Nr. Absender	Pkt. Stellungnahme	Pkt. Abwägungsvorschlag (A) Beschlussvorschlag (B)
<p><b>1 Landkreis Celle</b></p> <p>Schreiben vom 18.08.2023</p>	<p><b>1.1</b> <u>Abteilung Bauaufsicht:</u> Über die Rechtmäßigkeit der geplanten Festsetzung Nr. 7.3, die eine die abweichende Bauweise festsetzt (§ 22 BauNVO), lässt sich auf Grundlage des derzeitigen Sachstandes keine verlässliche Aussage treffen. Es fehlt insbesondere an der Darlegung einer Begründung dafür, warum im nahezu gesamten räumlichen Geltungsbereich (siehe S. 2 der Planzeichnung) die Möglichkeit geschaffen werden sollte, die Grenzabstandsvorschriften der NBauO nicht anwenden zu müssen.</p>	<p><b>A 1.1</b></p> <p>Die Festsetzung zielte in Anlehnung auf die Ergebnisse des Architektenwettbewerbes darauf ab, Baukörper mit geringem Abstand zu. Im Ergebnis der Abwägung wird die Festsetzung einer abweichenden Bauweise gestrichen und die Zulassung der Grenzabstände dem nachfolgenden Baugenehmigungsverfahren (ggf. mit entsprechenden Abweichungen) überlassen.</p> <hr/> <p><b>B 1.1</b> Änderung zeichnerische und textliche Festsetzungen.</p>

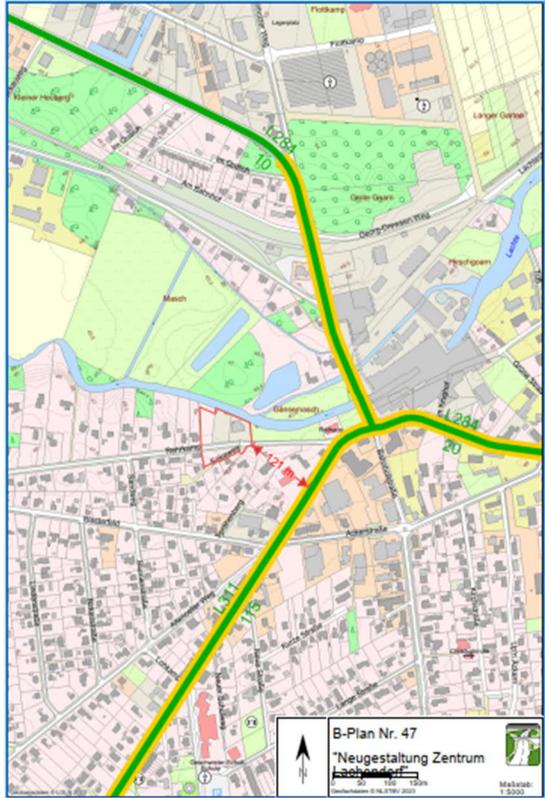
<b>5.6</b> Für die Planfläche liegen dem Kampfmittelbeseitigungsdienst Niedersachsen die <b>folgenden Erkenntnisse</b> vor (siehe beigefügte Kartenunterlage):	<b>A 5.6</b> Der Aspekt wird in Kap. 9 „Hinweise - Kampfmittel“ der Begründung aufgenommen. Inzwischen ist eine Luftbildauswertung erfolgt. Ein Kampfmittelverdacht hat sich nicht bestätigt. Es wird kein weiterer Handlungsbedarf gesehen.

Nr. Absender	Pkt. Stellungnahme	Pkt. Abwägungsvorschlag Beschlussvorschlag (A) (B)
	 <p data-bbox="734 1059 1115 1090">Empfehlung: Luftbildauswertung</p> <p data-bbox="734 1121 853 1152"><b>Fläche A</b></p> <p data-bbox="734 1155 1339 1214"><b>Luftbilder:</b> Die derzeit vorliegenden Luftbilder wurden nicht vollständig ausgewertet.</p> <p data-bbox="734 1217 1308 1305"><b>Luftbildauswertung:</b> Nach durchgeführter Luftbildauswertung wird <b>keine Kampfmittelbelastung vermutet</b>.</p> <p data-bbox="734 1308 1339 1367"><b>Sondierung:</b> Es wurde keine Sondierung durchgeführt.</p> <p data-bbox="734 1370 1263 1401"><b>Räumung:</b> Die Fläche wurde nicht geräumt.</p> <p data-bbox="734 1404 1308 1463"><b>Belastung:</b> Es besteht der <b>allgemeine Verdacht auf Kampfmittel</b>.</p>
